规划总平面图（变更后）1:500

修改设计说明：

中合一工程设计有限公司
Sinoffe No.1 Engineering & Design Co. LTD

图纸名称 Drawing Title：规划总平面图

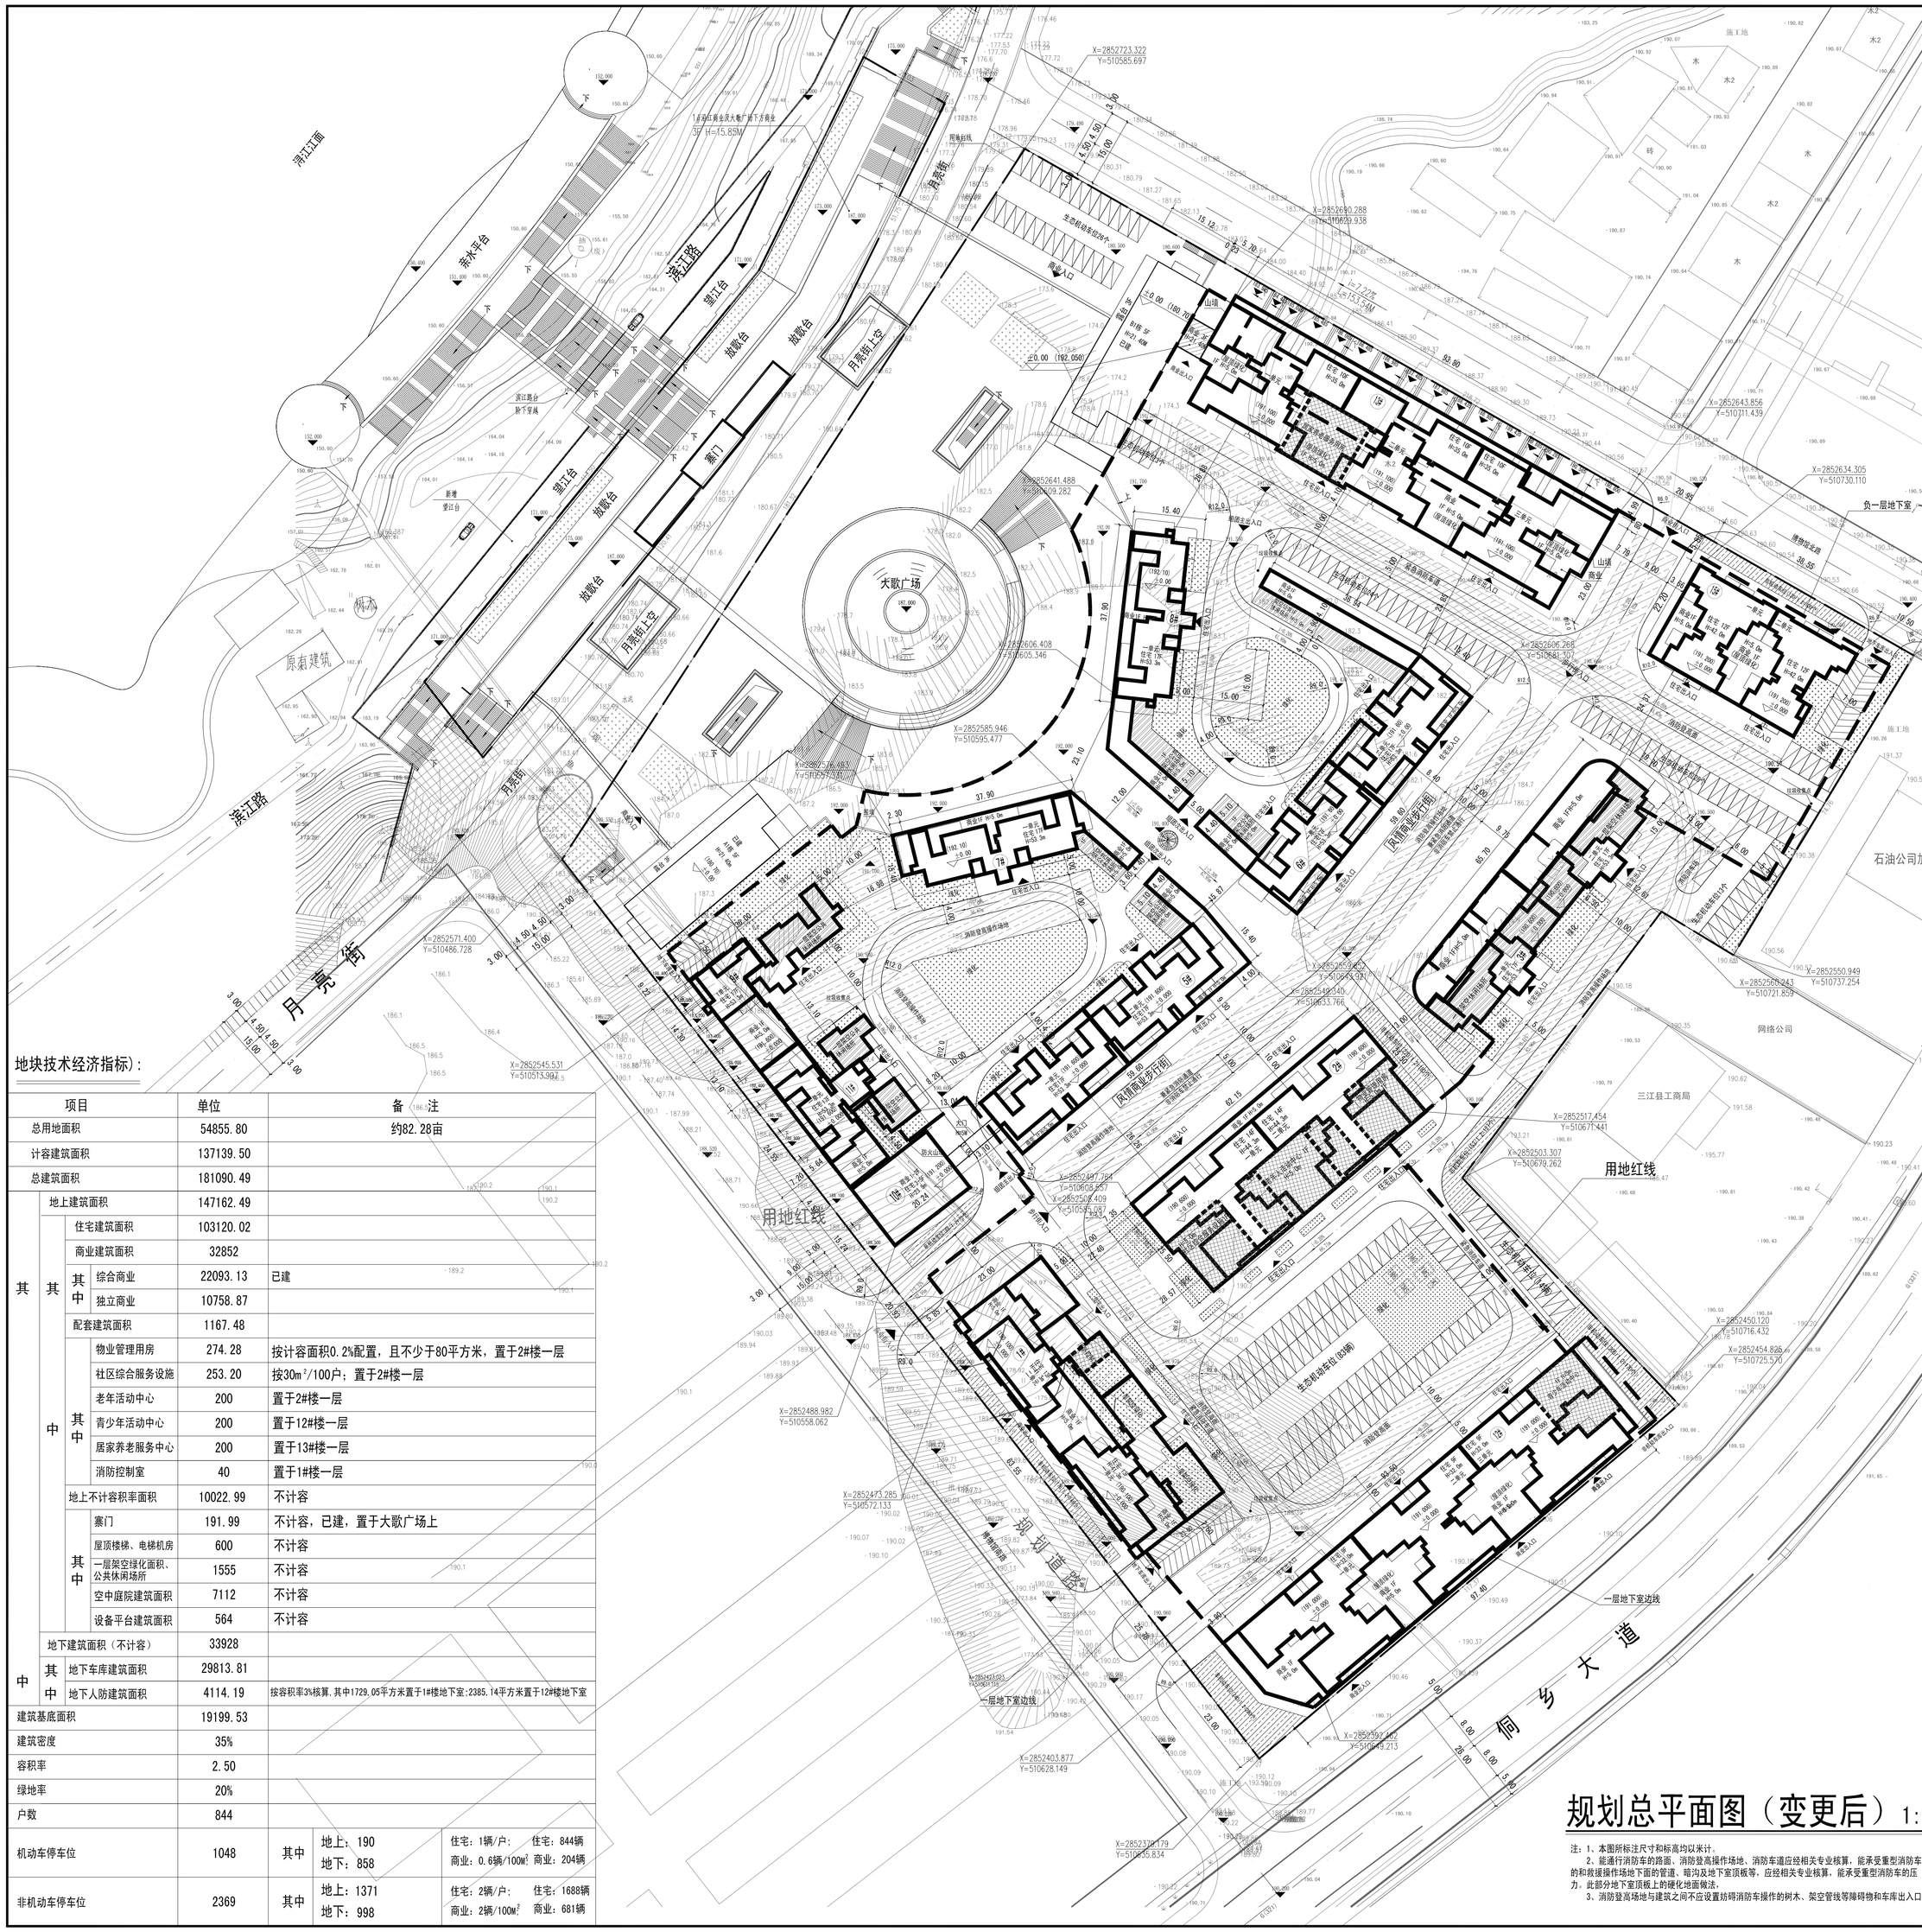
一、原项目名称为：原项目名称为世纪城后改为诚康名园，现修改为：世纪新城。

二、原项目建设单位为：广西诚康房地产开发有限公司，修改为：广西三江县裕兴和房地产开发有限公司。

四、原项目楼栋数为11栋，修改为15栋。

五、原项目总建筑面积为182076.89平方米，修改为181090.49平方米，容积率不变。

六、原项目总户数为752户，修改为844户。原地面机动车停车位43个，修改为190个。

1、原规划编号2#楼，修改为1#楼；

2、原规划编号3#楼，修改为12#楼；

3、原规划编号A2#、A3#，修改为9#、11#楼；建筑层数为四层住宅楼，修改为十七层住宅楼；建筑高度为18.2米，修改为53.3米；（建筑尺寸相应调整）

A4#楼改为10#楼。

4、 原规划编号5#楼，修改为7#和8#楼；建筑为一栋三个单元拼接住宅楼，修改为两栋独立单元住宅楼。建筑层数为十层住宅楼，修改为十七层住宅楼；建筑高度为32.5米，修改为53.3米（建筑尺寸相应调整）

5、原规划编号6#楼，修改为5#和6#楼；建筑为一栋三个单元拼接住宅楼，修改为两栋两个单元住宅楼；建筑层数为十三层，修改为十七层；建筑高度41.5米,修改为53.3米（建筑尺寸相应调整）。

6、原规划编号7#楼，修改为2#楼。

7、原规划编号8#楼，修改为3#楼;建筑层数为十四层，修改为十七层；建筑高度44.5米,修改为53.3米（建筑尺寸相应调整）。

8、原规划编号9#楼，修改为13#楼。

9、原规划编号10#楼，修改为15#楼。

1、原规划的物业管理用房位于3#与5#楼一层，集中调整至2#楼一层。

2、原规划的社区综合服务设施用房位于7#楼一层，调整至2#楼一层。

3、原规划的老年活动中心位于3#楼一层，调整至2#楼一层。

4、原规划的消防控制室位于A2#楼一层，调整至1#楼一层。

5、取消幼儿园。

十、地块设置15栋建筑，其中A1、B1、10#楼为已建多层商业，其余为10-17层高层住宅，均设计一层商业服务网点。项目采用周边式布局方式，南北、东西设计贯穿的两条风情商业步行街，形成十字商业街，与大歌广场和侗乡大道融汇、贯通；设计形成独具特色的侗乡文化、居民生活与商业交辉相应的居住和商业环境，为展示侗乡的人文，社会，经济提供了一个宽广的舞台。建筑平行道路设置，住宅建筑由周边低到中间高的建筑高度递增，丰富建筑的天际线。建筑效果设计使用侗族元素更符合三江侗族文化特色。
